Provincia di Bergamo  
DETERMINAZIONE DIRIGENZIALE

MODIFICA DEL DECRETO AIA REGIONALE N. 9375 DEL 28.08.2007 MODIFICATO ED INTEGRATO CON DECRETO REGIONALE N. 9296 DEL 26.08.2008: AUTORIZZAZIONE INTEGRATA AMBIENTALE (IPPC) AI SENSI DEL D.LGS. 18 FEBBRAIO 2005, N. 59 RILASCIATA ALLA DITTA 3 V GREEN EAGLE S.P.A. CON SEDE LEGALE IN VIA FATEBENEFRAPELLI N. 20, MILANO ED IMPIANTO IN VIA CRISTOFORO COLOMBO N. 43/45, GRASSOBBIO (BG).

**MODIFICA EX ART. 10 D.Lgs. 59/2005**

<b>Ragione sociale</b>	3 V Green Eagle S.p.A.
<b>Sede operativa</b>	Via Cristoforo Colombo, 45 - 24050 Grassobbio (BG)
<b>Sede legale</b>	Via Fatebenefratelli, 20 - Milano
<b>A.I.A.</b>	Decreto regionale n 9375 del 28.08.2007 modificato con Decreto regionale n 9296 del 26.08.2008
<b>Codice e attività IPPC</b>	5.1 - Impianti per l'eliminazione o il recupero di rifiuti pericolosi, della lista di cui all'art. 1, paragrafo 4, della direttiva 91/689/CEE quali definiti negli allegati II A e II B (operazioni R 1, R 5, R 6, R 8 e R 9) della direttiva 75/442/CEE e nella direttiva 75/439/CEE del Consiglio, del 16 giugno 1975, concernente l'eliminazione degli oli usati, con capacità di oltre 10 tonnellate al giorno; 5.3 - Impiant

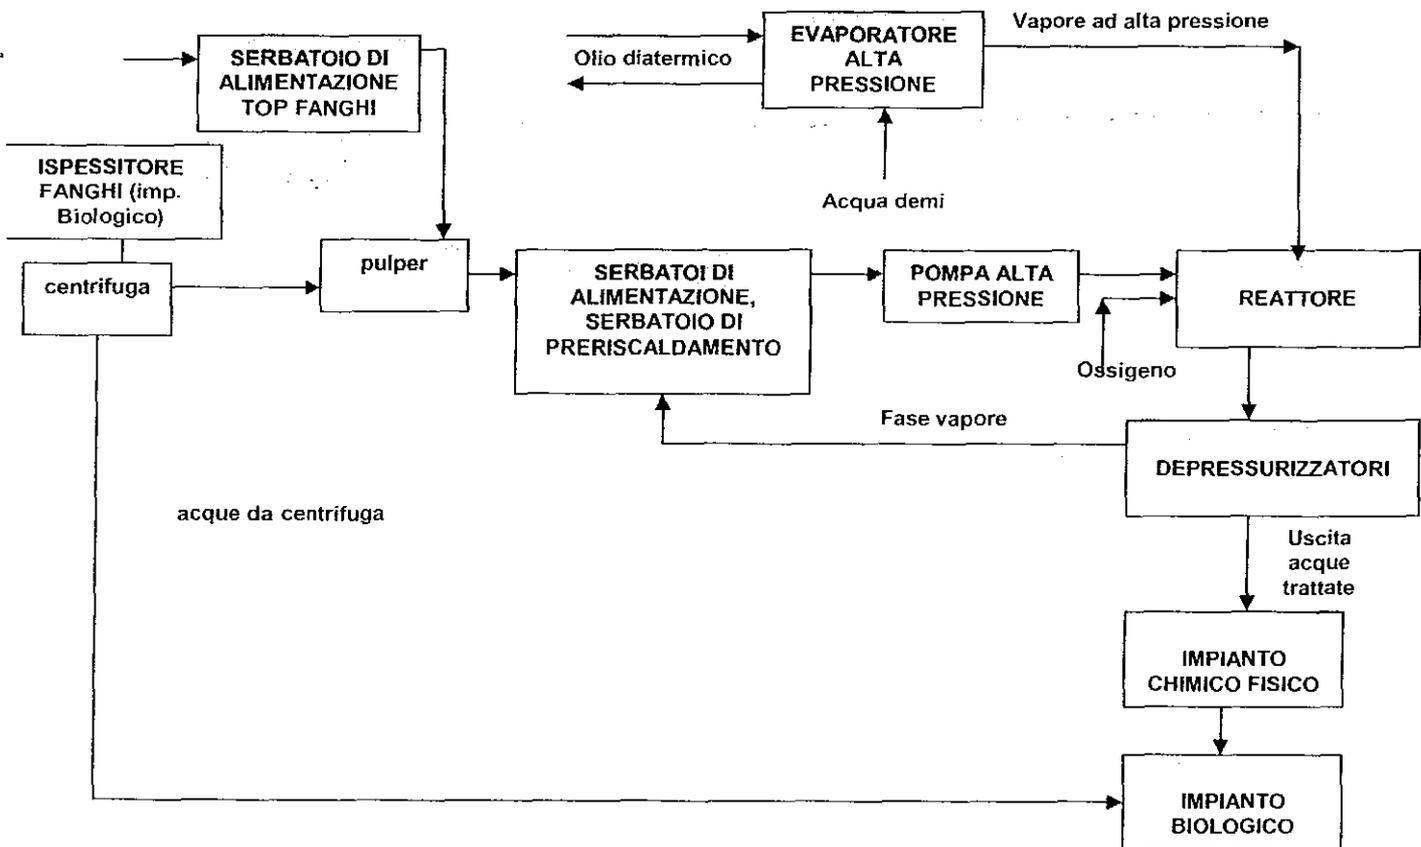
La Ditta ha proposto alcune modifiche gestionali all'impianto TOP fanghi (autorizzate con il presente atto) con l'intenzione, in prospettiva, di trattare internamente la totalità dei fanghi biologici prodotti nell'impianto di depurazione a fanghi attivi di Grassobbio (i fanghi prima della disidratazione e dell'aggiunta di rifiuti liquidi avrebbero un contenuto di COD pari a 2.400 Kg/giorno), riducendone lo smaltimento verso l'esterno circa del 90%. Si sospenderebbe il servizio di disidratazione dei fanghi biologici in outsourcing.

In linea all'impianto TOP fanghi saranno installati una centrifuga ed un pulper ed altre apparecchiature ausiliarie (filtri e pompe di trasferimento). La preparazione della carica di alimentazione all'impianto sarà ottimizzata dapprima disidratando parzialmente nella centrifuga il fango biologico prodotto dall'ispessitore statico dell'impianto, quindi aggiungendo ai fanghi, nel pulper, acqua da depurare (rifiuto liquido). Le acque in uscita dalla centrifuga saranno convogliate nell'impianto biologico.

Lo schema dell'impianto, in seguito alla realizzazione delle modifiche, è quindi modificato come segue

La modifica consentirà il trattamento nel TOP fanghi di un refluo più concentrato in termini di sostanza secca. La portata media in ingresso all'impianto TOP fanghi passerà da 30 a 55 mc/giorno, il COD totale in ingresso all'impianto passerà da 1.000 a 5.400 Kg/giorno.
